東海低レベル放射性廃棄物埋設事業所  
第二種廃棄物埋設施設の位置、構造及び設備の  
基準に関する規則第十三条第1項第二号及び第四号  
への適合性について

審査会合における指摘事項への回答

2022年 11月 14日

日本原子力発電株式会社

図1 工事フローと漏出低減機能

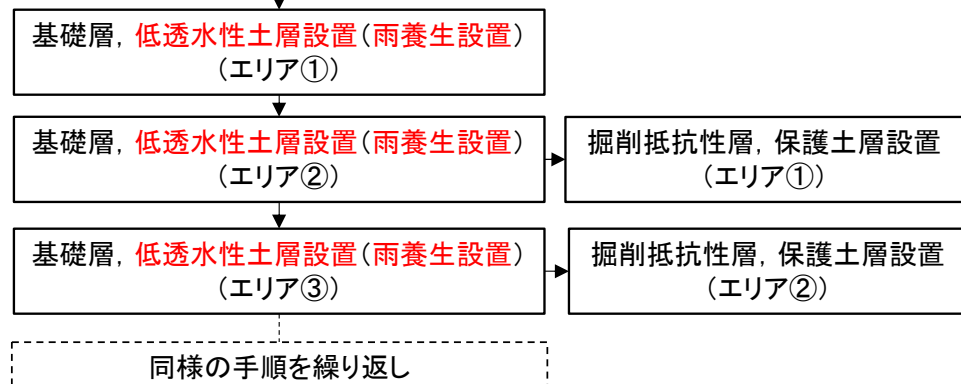
No.	審査日	資料指摘箇所	指摘事項	指摘事項 対応箇所	回答内容
1	2022/10/4	資料2-1 P4	掘削抵抗性について、審査ガイドでは、掘削した際の認識性、相当程度掘削困難であることを要求しているが、説明が十分でない。認識できること、かつ相当程度掘削困難であることの説明をそれぞれすること。	資料2-2 P6	本施設(廃棄物埋設地)における掘削抵抗性については、「外周仕切設備等と同等の掘削抵抗性を有する設備」との位置づけではなく、「掘削が行われた場合に人工建造物の存在を認知させる可能性を高める構造」と再整理します。 よって、当該事項に係る記載について見直しを行いました。また、線量基準についても1mSv/yから300 $\mu$ Sv/yに見直しを行いました。
2	2022/10/4	資料2-1 P4	掘削抵抗性を有することから人為事象シナリオの基準線量を1mSvで評価するということは防護の考え方が変わることであり、掘削抵抗性が廃止措置後も維持される必要がある。そのため、要求性能に位置付ける必要があるので説明すること。	資料2-2 P7	
3	2022/10/4	資料2-1 P5	テントや雨養生について、一時的な対策であっても収着性がないCI-36は漏出しやすく、許可基準規則に適合させるためには漏出低減機能に該当すると考えられるので、考え方を整理すること。	資料2-2 P8, 9	雨水防止テント及び雨養生の位置付け等について再整理を行った結果、漏出低減機能と位置付けることとし、資料に反映を行いました。 なお、雨水防止テント及び雨養生の漏出低減機能は、機能が喪失した場合も公衆又は従事者に放射線障害を及ぼすおそれがないため、安全機能には該当しないと整理しております。
4	2022/10/4	資料2-1 P5	CI-36の特性を考慮して、漏出の観点から雨水浸入防止の各対策の継ぎ目において隙間が十分短いことを説明すること。	資料2-2 添1-12~14 本資料P2, 3, 4	雨水浸入防止の各対策について、廃棄物受入れ以降のトレンチにおいて、常に漏出低減機能を確保する旨の説明を拡充しました。

以下のとおり, 常に漏出低減機能を確保し, 時間的及び空間的な空白を設けずに雨水等の浸入を抑制する。

- 放射性廃棄物の受入れ中(図2参照)  
放射性廃棄物の受入れを行っている区画は, **雨水防止テント**により雨水等の浸入を抑制  
埋設が完了した区画は, **表面遮水及び側部低透水性覆土**により, 埋設が完了した区画内への雨水等の浸入を抑制

- 最終覆土の設置中(図3参照)  
**表面遮水, 側部低透水性覆土及び雨養生**により, トレンチ内への雨水等の浸入を抑制  
最終覆土の設置が完了したエリアについては, **側部低透水性覆土及び最終覆土のうち低透水性土層**により, トレンチ内への雨水等の浸入を抑制

- 最終覆土完了以降  
**側部低透水性覆土及び最終覆土のうち低透水性土層**により, トレンチ内への雨水等の浸入を抑制
